Ref. Proyecto denominado **"CONSTRUCCION DEL CENTRO ADMINISTRATIVO MUNICIPAL (CAM) DEL MUNICIPIO DE SAN FRANCISCO – DEPARTAMENTO DEL PUTUMAYO" BPIN No. 2021006860340**

Asunto: Concepto de Viabilidad de Ajuste

Mediante la presente, el **CONSORCIO S.I.H CONSTRUCTORES Y CONSULTORES S.A.S** con Nit:901598533-9, en calidad de ejecutores del contrato de obra No. 822-2022 para el proyecto: "**CONSTRUCCION DEL CENTRO ADMINISTRATIVO MUNICIPAL (CAM) DEL MUNICIPIO DE SAN FRANCISCO – DEPARTAMENTO DEL PUTUMAYO"**, expone justificaciones técnicas, administrativas y financieras para la respectiva solicitud de Modificatorio No.01 de mayores y menores cantidades y la inclusión de ítems no previstos.

<table><tr><td>OBJETO:</td><td colspan="8">CONSTRUCCIÓN DEL CENTRO ADMINISTRATIVO MUNICIPAL (CAM) DEL MUNICIPIO DE SAN FRANCISCO – DEPARTAMENTO DEL PUTUMAYO</td></tr><tr><td colspan="2">Modificación 01 e inclusión de ítems no previstos 01</td><td>07 de febrero de 2023</td><td>VALOR TOTAL</td><td colspan="5">$ 4,045,159,132.00</td></tr></table>

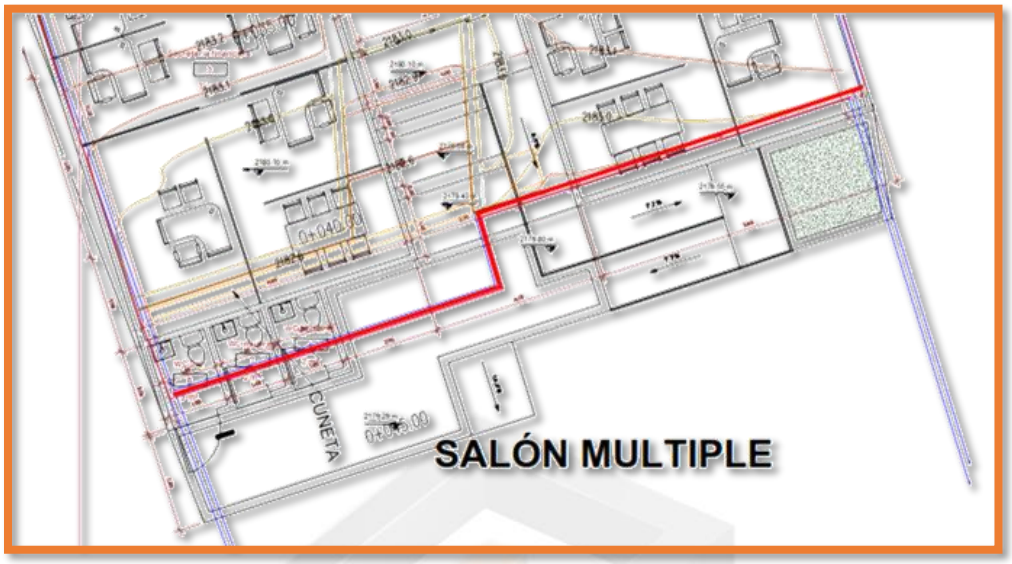
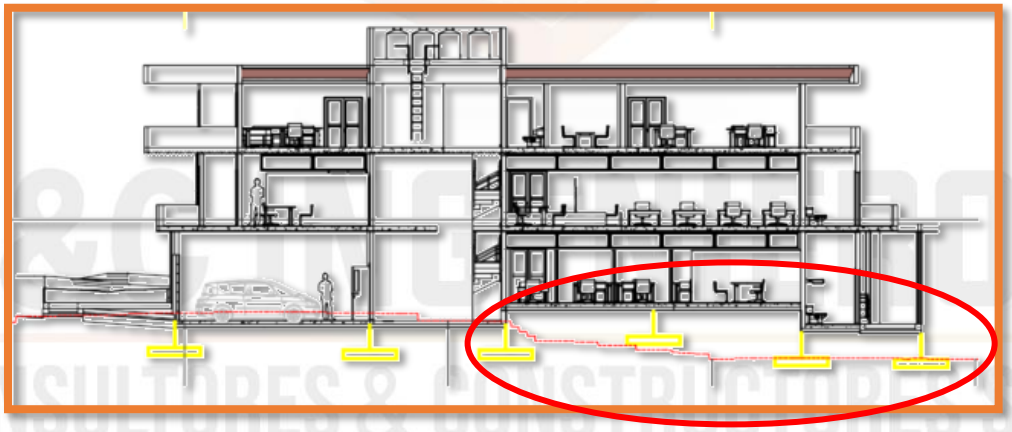
El proyecto no se adhiere a su topografía, puesto que se sobrepone en el aula múltiple existente en la infraestructura de la alcaldía municipal actualmente y que no forma parte del proyecto. Lo que generaría un sobrecosto en las demolición y adecuación del aula múltiple que no se encuentra contemplada en el presupuesto.

Además, como se observa en la siguiente imagen la línea roja subrayada es el límite de lo que se puede construir, podemos observar que atraviesa parte de las oficinas, las unidades sanitarias y la rampa de acceso al salón múltiple.

Por otro lado, se puede observar que la arquitectura no está siendo acorde con la altimetría del terreno, pues la mitad de ella se encuentra implantada sobre el aire, lo que se deduce que no se tuvo en cuenta los desniveles que el terreno presenta además del desplante de las zapatas que es -1.00m también se observa que una de las zapatas no alcanza a llegar al terreno.

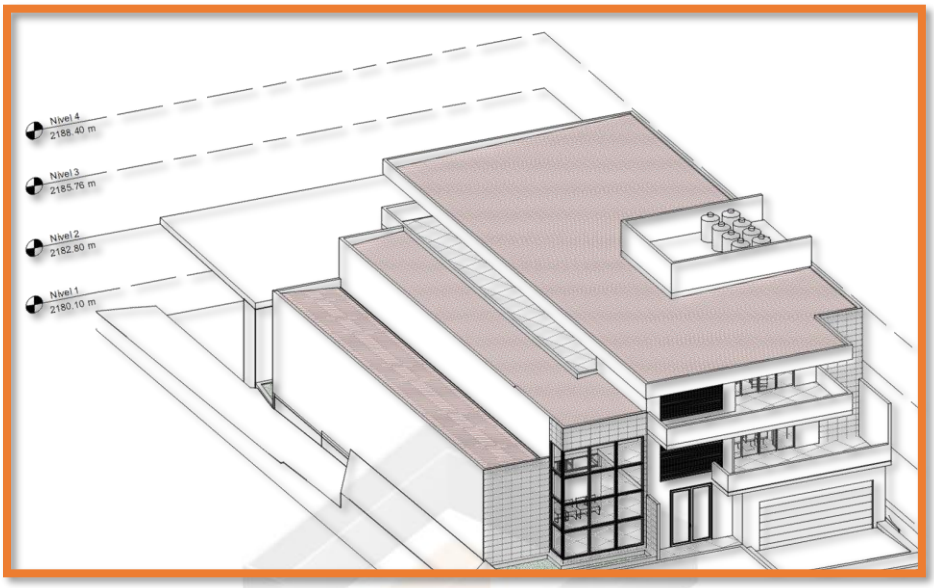
Diseño arquitectónico: Es importante resaltar que la altura de la luz libre de cada planta no cumple con la mínima requerida por la norma que es 2.80.

Pues las cotas de los niveles presentados son los siguientes:

N4 2188.40m	N4 – N3 = 2.64m
N3 2185.76m	N3 – N2 = 2.96m
N2 2182.80m	N2 – N1 = 2.7m
N1 2180.10m	COTA TERRENO SEGÚN TOPOGRAFIA 2184.2m

Teniendo en cuenta que estas cotas no son las correspondientes a la topografía entregada, sin embargo, se realiza el cálculo de sus alturas, se puede concluir que solo el nivel dos o segundo piso cumpliría, pero como las vigas diseñadas en el proyecto son de 0.40m disminuiría la altura que se determinó en la tabla y en realidad se tendrían 2.56m de altura libre y eso sin tener en cuenta que faltaría calcular el espacio libre de tuberías y la instalación del cielo raso.

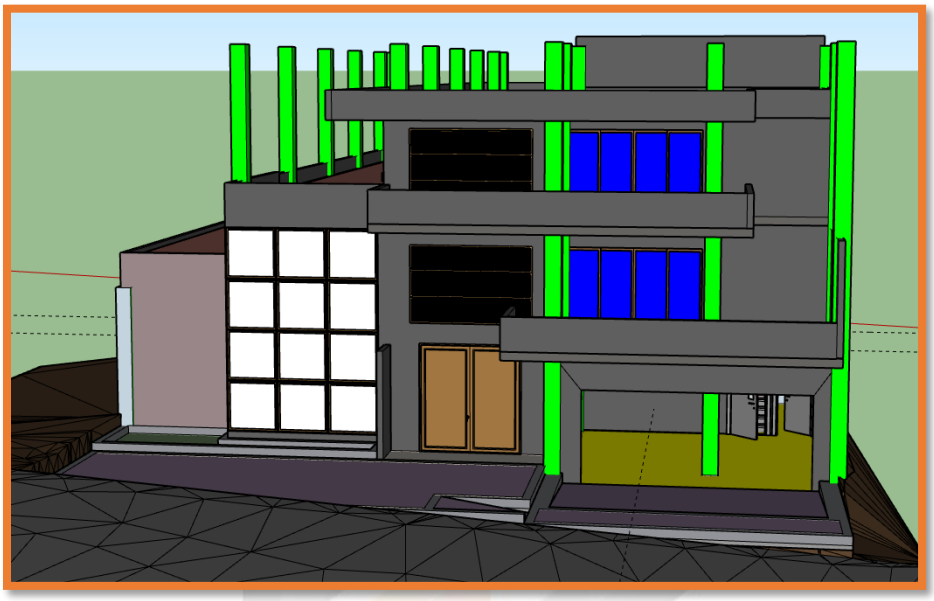
La arquitectura presenta problemas de accesibilidad en su acceso principal porque no existe una rampa de acceso para los discapacitados, si bien notamos una rampa que permite el cambio de nivel, pero esta no cumple con la pendiente, además del acceso al parqueadero en el que se encuentra un poste de energía existente que obstaculiza el funcionamiento de este, además de presentarse una altura en el andén considerable que no permite el paso de los vehículos al garaje. También se encontró por la parte estructural que se proyecta una columna en el centro del garaje, reduciendo la luz libre que se requiere para que un automóvil pueda parquear y abrir sus puertas libremente.

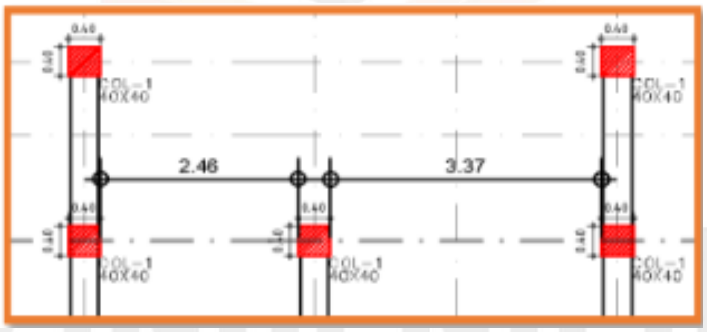
Diseño estructural: El diseño estructural planteado para este proyecto no cumple con las alturas que la arquitectura propone como se observa en la figura N°12 además de que las columnas del lindero se pasan del lote y aun mas el ancho de las zapatas con un promedio de 0.30m hacia la estructura de la policía y hacia la estructura de la casa vecina.

También se presentan hallazgos como columna en el centro del garaje dejando espacios libres de ocupación de 3.37m y 2.46 m como se indica a continuación:

Las dimensiones de un vehículo a lo ancho son de 1.90m mínimo; que de acuerdo al esquema grafico no permitirá el acceso vehicular.

Alternativa: La solución planteada es reducir el área de los balcones del segundo y tercer nivel, para así realizar una nueva distribución de cargas en las columnas y que se pueda quitar la columna en discusión sin afectar el comportamiento de la estructura, de este modo se permitiría el paso libre de vehículos al garaje.

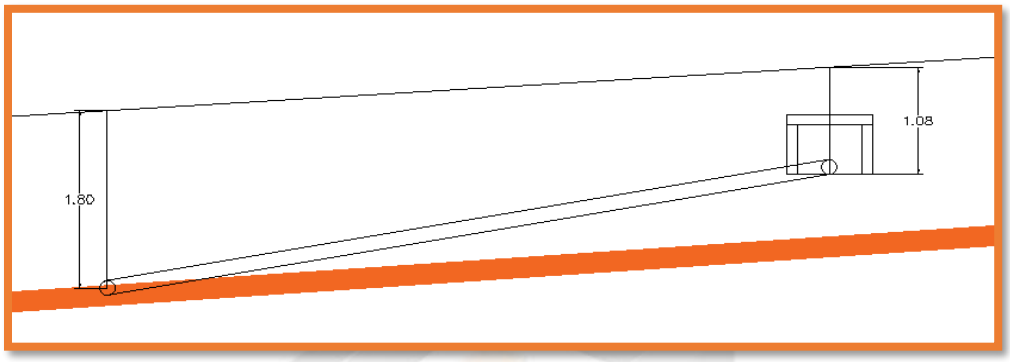
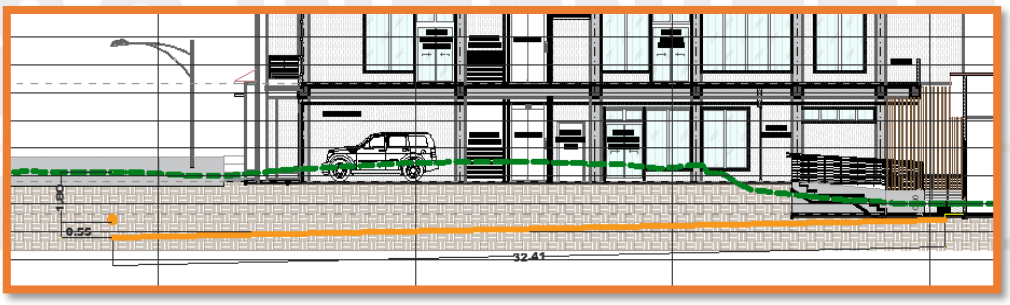
Diseño hidrosanitario: La ubicación de las unidades sanitarias en el diseño arquitectónico, se encuentran en el sur del lote, teniendo en cuenta las cotas de la topografía la vía se encuentra en la cota 2186.5 m.s.n.m y la cota donde se ubican los baños están en la cota 2185 m.s.n.m obteniendo como resultado 1.5 metros de desnivel según planos topográficos, sin embargo, se realiza toma de niveles con manguera de nivel en campo y la diferencia de alturas es de 1.91 metros.

A continuación, se muestra el esquema de la conexión actual con la cajilla sanitaria de la alcaldía municipal y el colector principal de la calle 4 según las cotas de nivel entregadas por la topografía, alturas de las cámaras y niveles tomados en campo de cajilla sanitaria existente, en el que se determina que la altura máxima para el diseño es de 1.80 metros.

Ahora sí, teniendo en cuenta que la longitud para llegar desde los baños hasta el colector es de 32.40 metros x 2% que es la pendiente mínima = 33.05 metros. Realizando la diferencia de 33.05m - 32.40m obtendríamos una diferencia de 0.65metros que es lo que tendría que bajar para cumplir con la pendiente mínima, más los accesorios para conexión de las unidades sanitarias que ocupan una altura de 20 cm y una altura de la conexión de la silla yee o tee con el codo de 45° que tiene una altura de 60cm aproximadamente, ahora si sumamos el desnivel del terreno entregado por topografía que es de 1.50 metros más las alturas aclaradas anteriormente obtendríamos una altura total de 2.95 metros, siendo esta superior a la altura del colector que es de 1.80 metros como se indica en la siguiente figura:

Alternativa: se concluye que se debe respetar el diseño arquitectónico presentado por la gobernación del Putumayo y realizar soluciones factibles a las falencias expuestas anteriormente como:
